(1/2)
2022年9月

株式会社 椿本チェイン
執行役員
パワトラ営業統括 国内営業統括
藤 村 昌 由

トップチェーン商品の一部販売終了と仕様変更のご案内

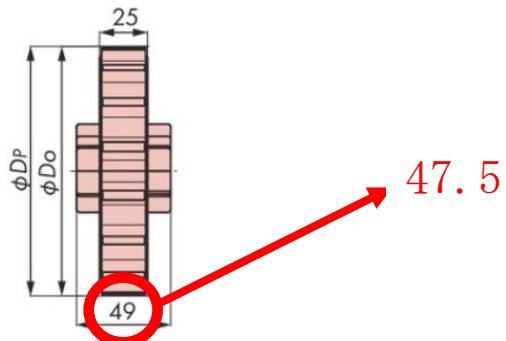
- (1) 対象商品 : WT2250 用スプロケット
 WT-SW2250-16T30 (つばき分類: K15 品番: 1202)
 WT-SW2250-16T40 (つばき分類: K15 品番: 1203)
 WT-SW2250-16T40S (つばき分類: K15 品番: 1236)

変更点: ボス幅 49mm → 47.5mm
 その他基本寸法の変更はございません。また性能面への影響もございません。

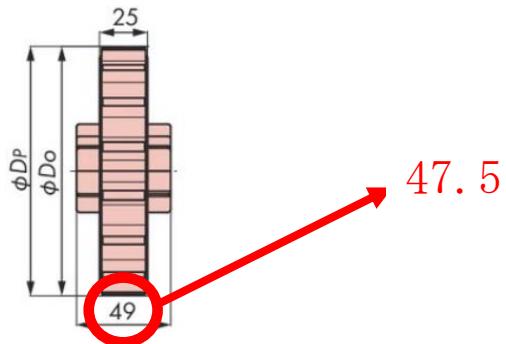
- (1) 対象商品 : WT2250 用スプロケット
WT-SW2250-16T30
WT-SW2250-16T40
WT-SW2250-16T40S

変更点：ボス幅 49mm→47.5mm
その他基本寸法の変更はございません。また性能面への影響もございません。
